# Città metropolitana di Venezia

## COMITATO VALUTAZIONE DI IMPATTO AMBIENTALE

Parere n. 20 – Seduta del 14 dicembre 2020

**Oggetto:** Ditta: CO.MET.FER S.p.A.  
Sede Legale: Via Interporto, 5 - San Stino di Livenza (Venezia)  
Intervento relativo alla richiesta di modifica sostanziale dell'autorizzazione n. 3706 del 19.12.2019, poi integrata con provvedimento n. 9296 del 14.02.2020 per l'impianto di recupero rifiuti non pericolosi.  
Verifica di assoggettabilità alla procedura di VIA ai sensi dell'art.19 del D.Lgs 152/06 e s.m.i.

Figura 4 Stato di progetto

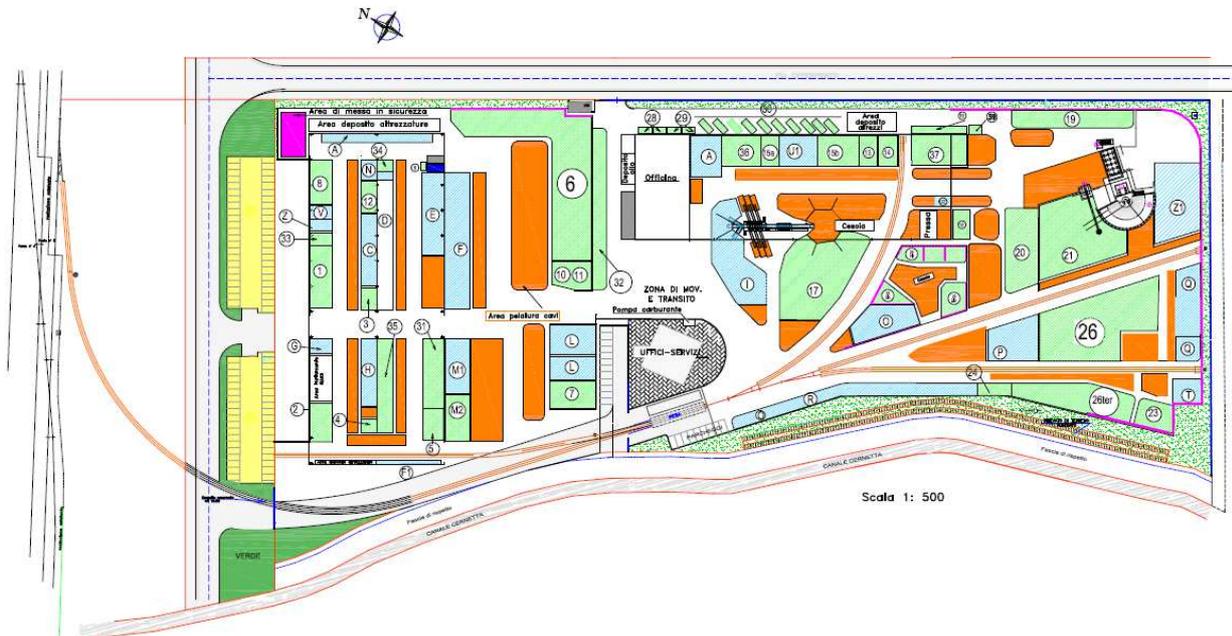
La seconda proposta di modifica riguarda la riorganizzazione di alcune aree funzionali dell'impianto al fine di permettere l'inserimento della nuova cesoia rotativa ed un suo utilizzo funzionale, organizzando al meglio le aree di stoccaggio relative. Si riportano di seguito le modifiche richieste:

- 1) Modifica della destinazione d'uso dell'area n. 22 dallo stoccaggio del rifiuto CER 191202 "Metalli ferrosi" al deposito di materiale che ha cessato la qualifica di rifiuto a matrice ferrosa, conforme al Regolamento UE n. 333/2011. L'area cambia denominazione in area "Z1";

- 2) Modifica dell'area "26bis" di tavola 02, con creazione di:
  - una nuova area di lavorazione per lo stazionamento della nuova cesoia rotativa;
  - numero 3 aree "26bis" ove saranno depositate le medesime tipologie a matrice ferrosa e non ferrosa da sottoporre a trattamento con il macchinario di cui al punto precedente. Lo stoccaggio sarà in cumulo e la delimitazione delle aree sarà garantita dalla presenza di new-jersey in c.a.;

- 3) Ampliamento dell'estensione dell'area "O" a seguito della ricollocazione delle nuove aree "26bis". In quest'area continuerà ad essere stoccato materiale che ha cessato la qualifica di rifiuto a matrice metallica ferrosa proveniente principalmente, ma non esaustivamente, dalle lavorazioni eseguite dell'area di nuovo inserimento.

- 4) Ampliamento dell'estensione dell'area "20" adibita allo stoccaggio di rifiuti metallici ferrosi in ingresso. L'estensione dell'area è funzionale ad una migliore gestione della stessa e non comporterà alcun aumento di rifiuto stoccabile.
